Nábřeží řeky Svratky - Realizace protipovodňových opatření
města Brna – etapy VII a VIII (ORG 5344)

ZMĚNOVÝ LIST

ZL 30b

- ZM 034 Úprava PP stěny (kolonáda)
Piloty kolonáda + VO

PŮDORYSY
M 1:100
PŮDORYS STĚNY

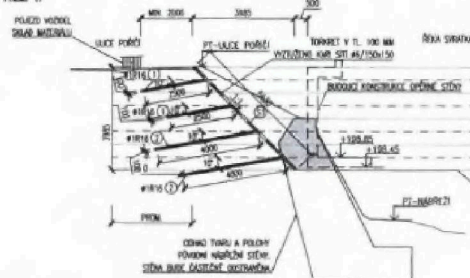
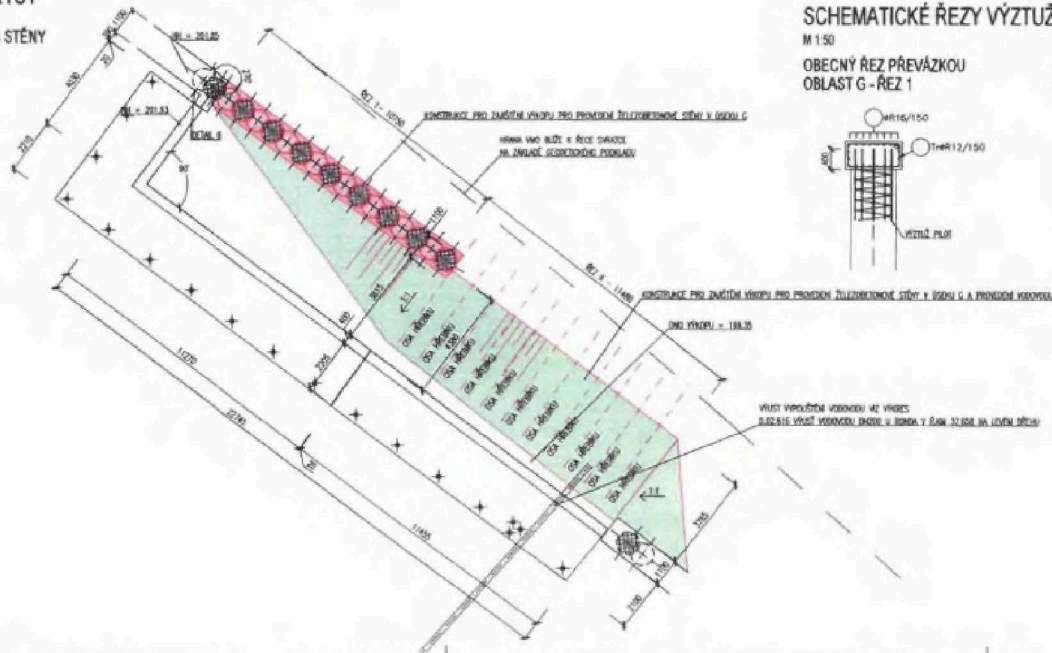
- Změny u pilotové stěny za kolonádou jsou zaneseny požadavky na změnu výšek převážek a změna polohy stěny ve sjednocená distance od VMO na konci úseku pilotové stěny směrem k Vídeňské.

- V úseku 37,595 až 37,665 je proveden násyp pro provedení pilotové stěny. Tento násyp je v místě vybudovaného sjezdu a bude částečně využit i pro potřebu upraveného terénu.
